Bebauungsplans mit Grünordnungsplan Nr. 95 „für das Gebiet östlich und westlich der Friedberger Ach in Friedberg“.

Stellungnahme im Rahmen der 2. Auslegung

Bebauungsplan mit Grünordnungsplan Nr. 95
„für das Gebiet östlich und westlich der Friedberger Ach in Friedberg“

**Stellungnahme zum öffentlich ausgelegten Entwurf zum Bebauungsplan Nr. 95
„für das Gebiet östlich und westlich der Friedberger Ach in Friedberg“
i.d.F. vom 28. Januar 2025
der Kling Consult GmbH:**

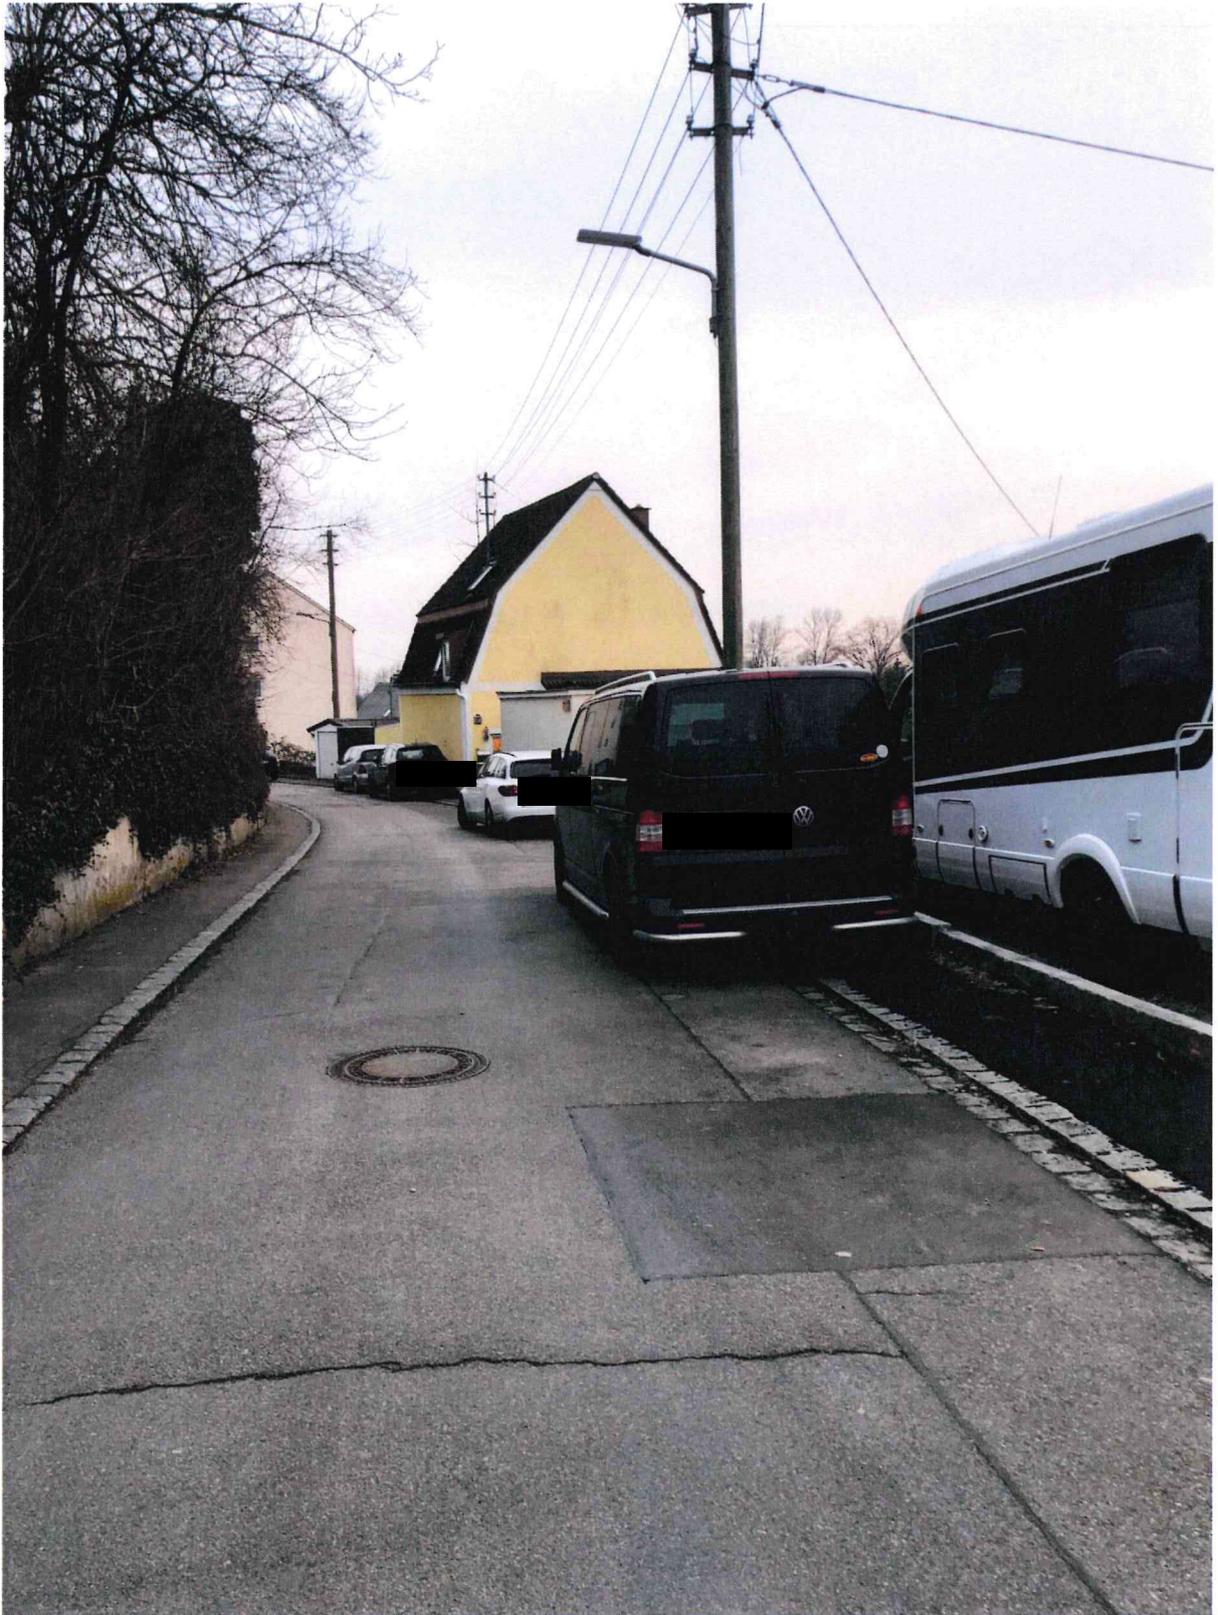
auf den Fotos können Sie die parkenden Autos der Anwohner in der Achstraße sehen. Es ist schon immer sehr eng und oft müssen bei Gegenverkehr 2 Fahrzeuge einander ausweichen oder zurückfahren. Fahrbahnbreite nur 4 m.

Wie ist es möglich, daß die An- und Abfahrt des gesamten Bauschutts nach dem Abriß der ehemaligen Schreinerei mit großen LKW-Kippnern usw. bewältigt werden kann. Danach müssen für die neuen Häuser und der Tiefgarage unzählige Betonmischer, 7 t pro Fahrzeug sind bei 3000 t für die Grundplatte der Tiefgarage schon hunderte Fahrzeuge und auch die Lieferung des kompletten Baumaterials muß über die Achstraße erfolgen.

Für den Schwerlastverkehr ist die Achstraße nicht ausgelegt und wird nicht nur stark beschädigt! Ein absolutes Halteverbot ist hier nicht akzeptabel! Probeweise kann nicht nur die Feuerwehr sondern auch ein Betonmischer die Straße befahren.

mindestens 20 Fahrzeuge, es ist kein Platz.

Eine Tiefgarage mit 16 Stellplätzen ist niemals ausreichend. Es kommen noch viele Zweiräder und wieviele Mülltonnen dazu, die dann zur Leerung an der Achstraße stehen.

Eine Klärung dieser Probleme wäre jetzt notwendig und hat bei Erteilung der Baugenehmigung Priorität!
